**Avis délibéré de la mission régionale d'autorité  
environnementale sur la création d'un parc de loisirs sur  
la thématique des dinosaures par la SARL Dinopédia Parc  
Trévoux sur la commune de Trévoux (01)**

**Avis n° 2024-ARA-AP-1785**

**Avis délibéré le 17 décembre 2024**

Figure 2: Localisation des zones humides (source : dossier)

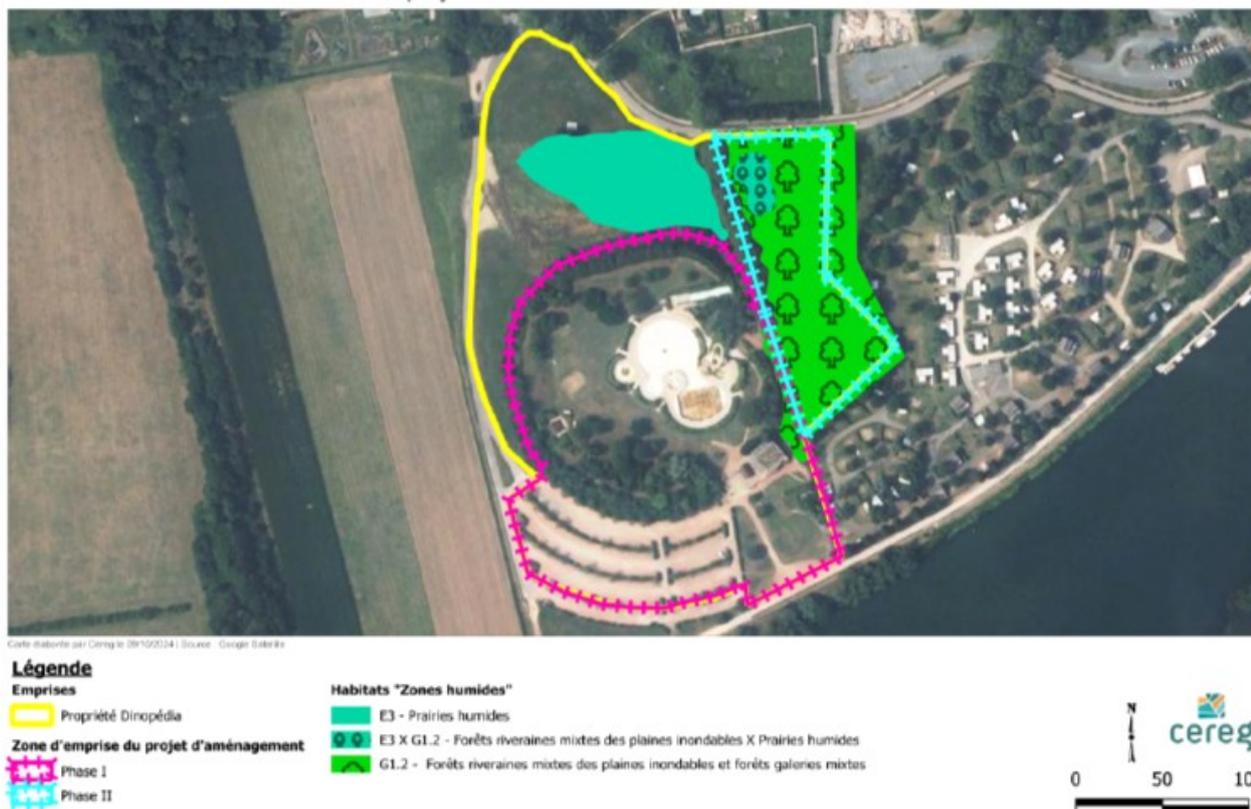
Aucune imperméabilisation ni construction n'est prévue au droit de ces secteurs à enjeux en phase 1. En revanche, la phase 2 du projet affectera les zones humides forestières (cf. figure 2) ; il est nécessaire de démontrer et garantir que la phase chantier, les aménagements légers, les installations (statues de dinosaures et dinosaures animés) et les zones de circulation piétonne et d'observation qui sont projetés ne génèrent pas de remblai ou la destruction d'une partie de ces zones humides. Des mesures pour éviter, réduire, et si nécessaire compenser ces incidences sont à présenter, dès ce stade.

L'Autorité environnementale recommande de présenter dès ce stade les mesures qui seront prises pour éviter, réduire et si nécessaire compenser les incidences de la phase 2 du projet sur les zones humides et plus largement la biodiversité, et à défaut de reconsidérer la réalisation de la phase 2.
